**Oggetto: PROVVEDIMENTO DI V.I.A. PRELIMINARE AI SENSI DELL'ART. 26-BIS, DEL D.LGS. 152/2006 E DELL'ART. 12 DELLA L.R. 4/2016 RELATIVO AL PROGETTO "PTR 2009/11 (INTEGRATIVO) NUOVA VIABILITÀ DI COLLEGAMENTO DELLA DESTRA E SINISTRA PIAVE ALLA SPV - INTERVENTI IN PROVINCIA DI TREVISO" -
COMUNI DI LOCALIZZAZIONE: CORNUDA, CROCETTA DEL MONTELLO, PEDEROBBA E VIDOR (TV).
PROPONENTE: VENETO STRADE S.P.A. .**

PARERE COMITATO TECNICO PROVINCIALE VIA
(L.R. 27/5/2024 n. 12 - D.Lgs. 3/4/2006 n. 152)

PTR 2009/11 (integrativo) Nuova viabilità di collegamento della destra e sinistra Piave alla SPV - interventi in
Provincia di Treviso -

Procedimento V.I.A. preliminare ai sensi dell'art. 26-bis, del D.Lgs. 152/2006 e dell'art.12 della L.R. 4/2016

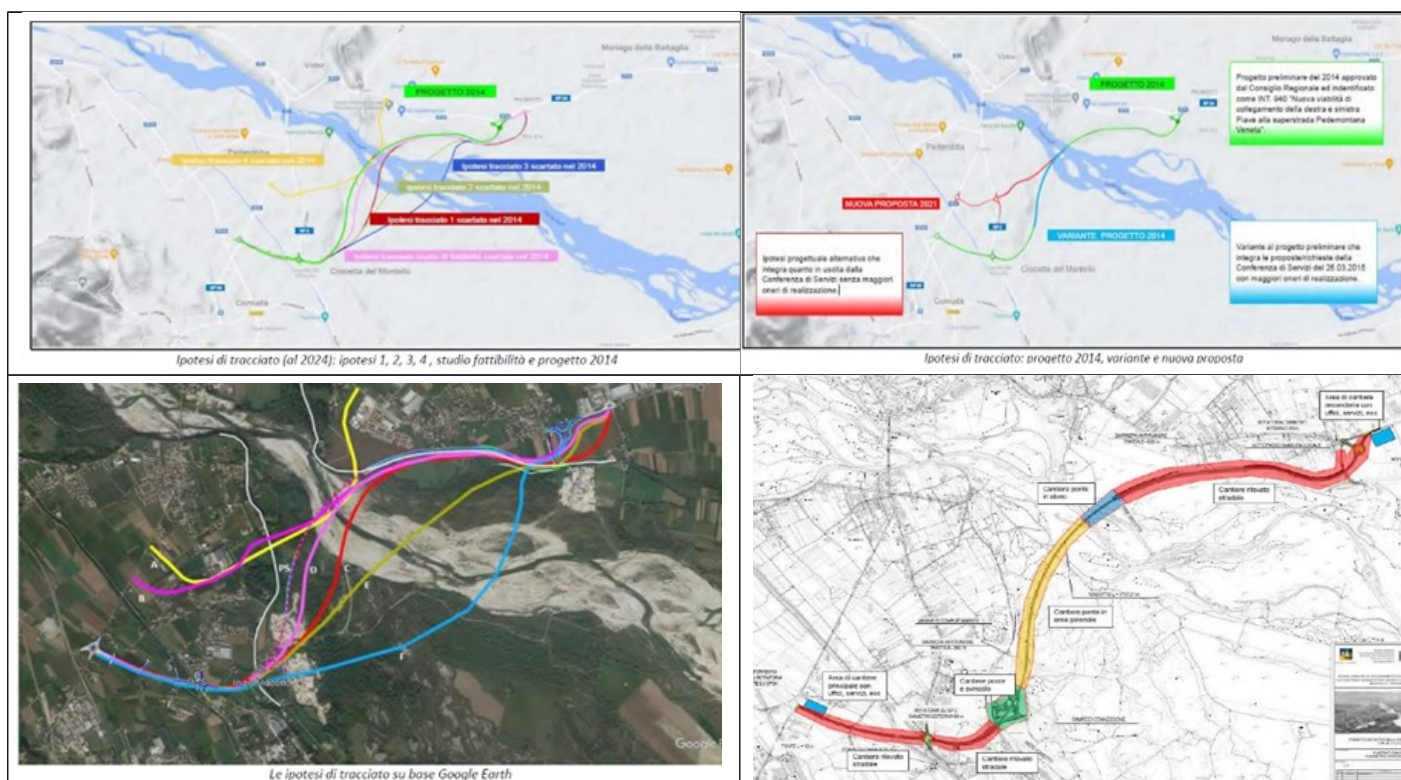
Il proponente ha aggiornato il SIA inserendo una serie di considerazioni che non si ritengono del tutto esaustive ai fini della valutazione ambientale del progetto, in particolare è stata esclusa dal confronto l'alternativa B.

Il confronto fra le alternative dovrà considerare anche l'alternativa B che, pur interessando un gruppo di abitazioni, ha un tracciato più breve e quindi un sensibile minor consumo di suolo.

In sede di Studio di Impatto Ambientale definitivo dovrà essere ulteriormente approfondita l'analisi delle ragionevoli alternative progettuali, comprendendo anche l'alternativa B, secondo i criteri indicati dalle Linee Guida SNPA n. 28/2020, con particolare riferimento al consumo di suolo, agli impatti sugli habitat e sulle specie tutelate, alle fasi di cantiere e agli orizzonti temporali di realizzazione ed esercizio dell'opera.

RICHIESTE DI INTEGRAZIONE RELATIVAMENTE ALLA COMPONENTE RUMORE

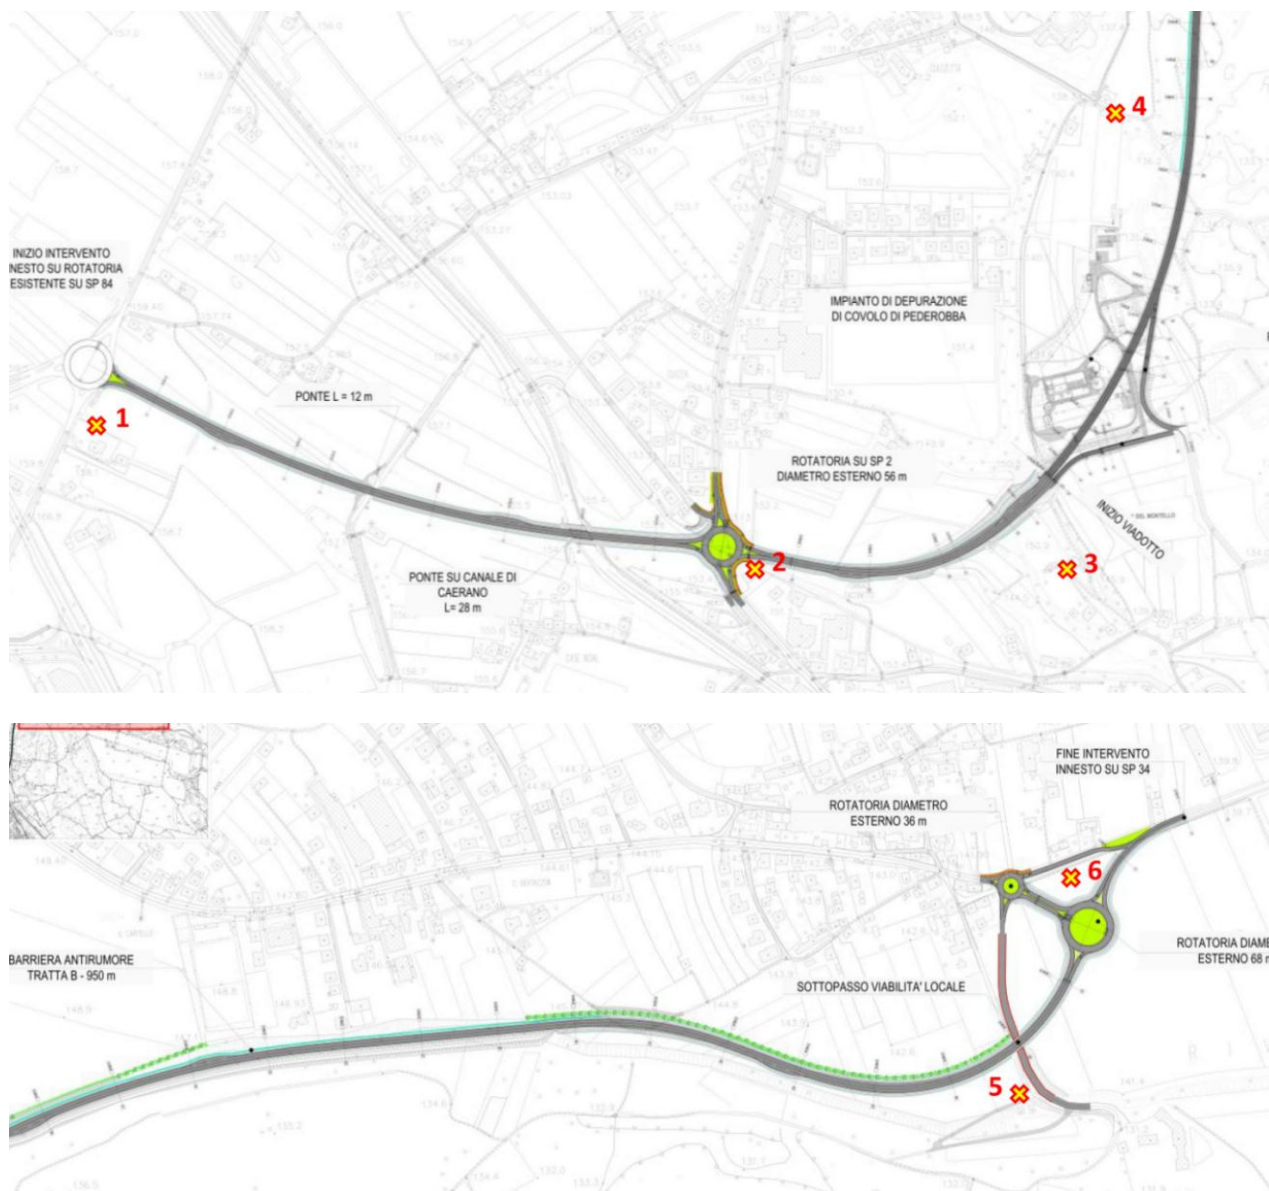
Si richiede di integrare la documentazione previsionale di impatto acustico ad oggi prodotta tenendo conto dell'approvazione dei più recenti aggiornamenti dei piani di classificazione acustica dei comuni di Crocetta del

Figura 5-1: Localizzazione sezioni di rilievo acustico

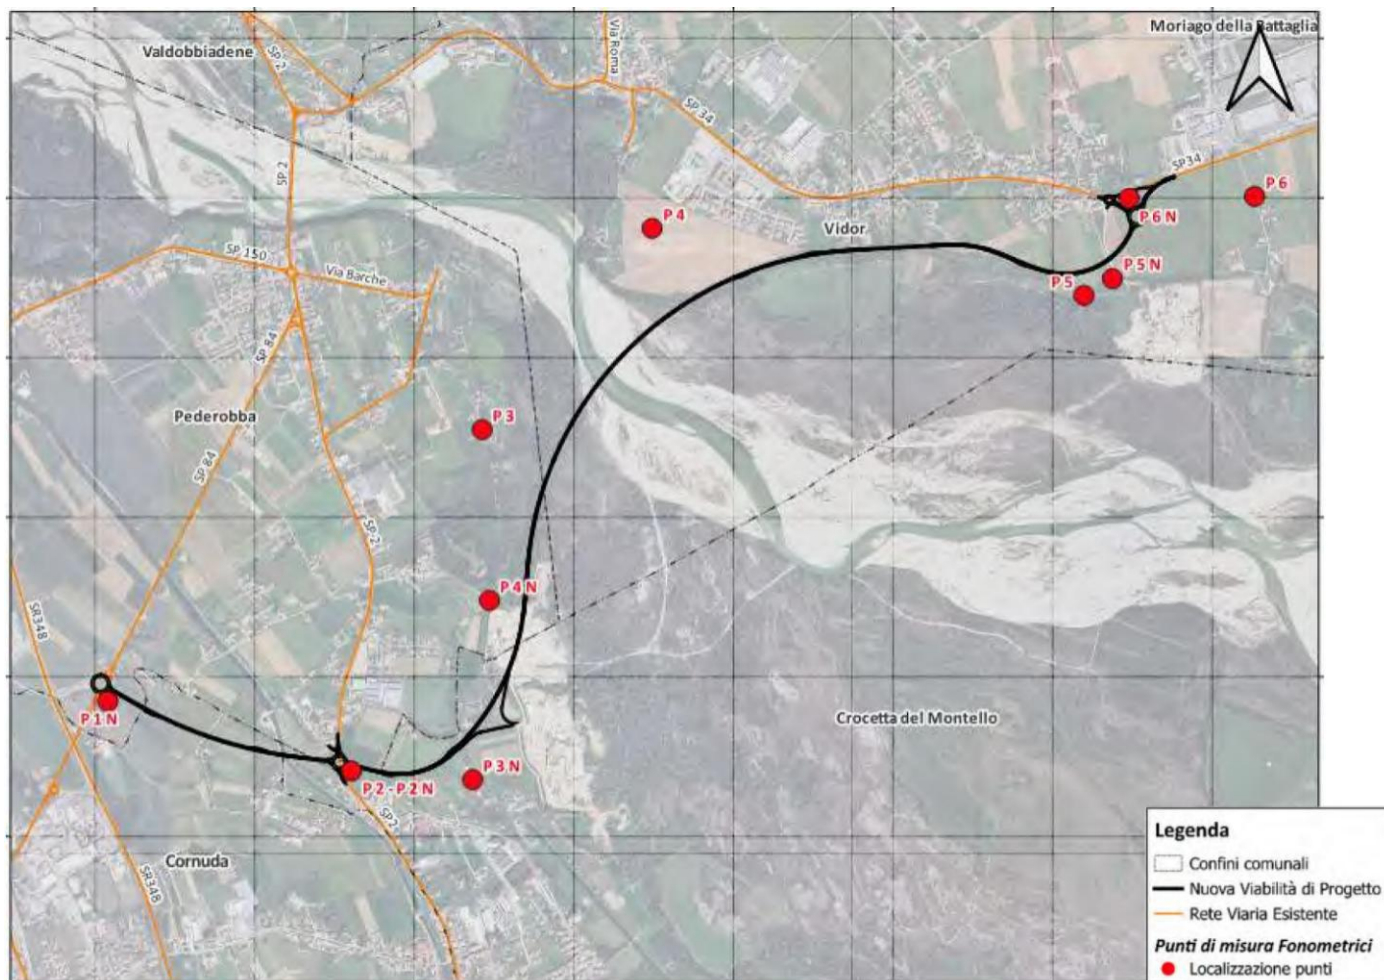
Si chiede di provvedere all'esecuzione di nuovi rilievi strumentali dello stato acustico di ante-operam nelle posizioni indicate nella seguente planimetria, collocate in prossimità degli assi stradali caratterizzati dai maggiori flussi di traffico veicolare, di specifici ambiti produttivi (impianti di lavorazione inerti) e dei ricettori a destinazione abitativa più prossimi.

Figura 8-2: Stralcio mappa isofonica (a 4m) - POST opera DIURNO - 06:00 - 22:00

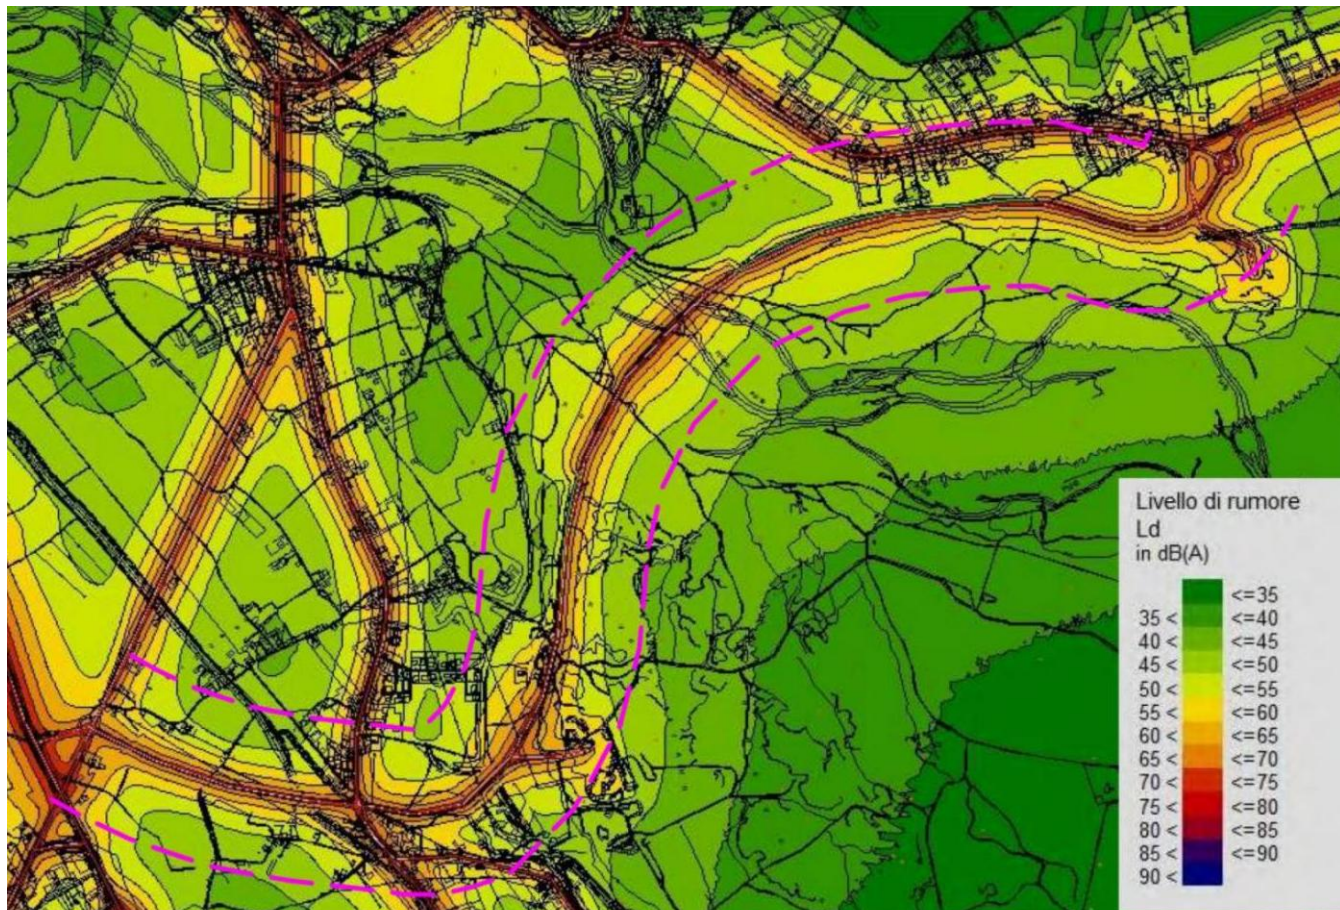
Relativamente ai livelli sonori introdotti presso l'area delle Grave del Piave al paragrafo 8.1.4 del SIA è prevista la realizzazione di barriere, tuttavia, come già si era potuto osservare nei documenti 5_PD_VIA_2.0_Relazione_barriere_stradali e 13_PD_VIA_2.6 Relazione_tecnica_barriere_fonoassorbenti, risulta evidente che nel tratto centrale del ponte, corrispondente alla posizione H1 precedentemente individuata in prossimità del fiume, tali barriere non sono previste. Ciò è ulteriormente confermato dalle mappe isolivello calcolate per lo scenario di progetto (figure 8.1 e 8.2 della valutazione previsionale di impatto acustico), dalle quali è evidente l'assenza di abbattimento acustico dei livelli sonori prodotti dall'infrastruttura. Si fa inoltre presente che al di fuori di fasce di pertinenza l'infrastruttura stradale concorre ai livelli di immissione della classe acustica pertanto, nell'ambito della Golenà, i limiti da rispettare saranno quelli della I. Nel documento non è fornita chiara evidenza dei livelli sonori prodotti all'esterno delle fasce, nei grafici delle curve isolivello infatti non è rappresentata in pianta la fascia di pertinenza stradale.

Nelle seguenti immagini, alle modellazioni con curve isolivello prodotte dal proponente, con linee tratteggiate di color magenta è stata integrata dal sottogruppo istruttore la delimitazione indicativa delle fasce di pertinenza acustica associate all'opera viaria di progetto, dando sostanziale riscontro del rispetto dei limiti normativi, in relazione al fatto che le curve isolivello riferite ai livelli di 50 dB(A) e 40 dB(A), rispettivamente per i tempi di riferimento diurno e notturno, sono contenute all'interno delle suddette fasce.
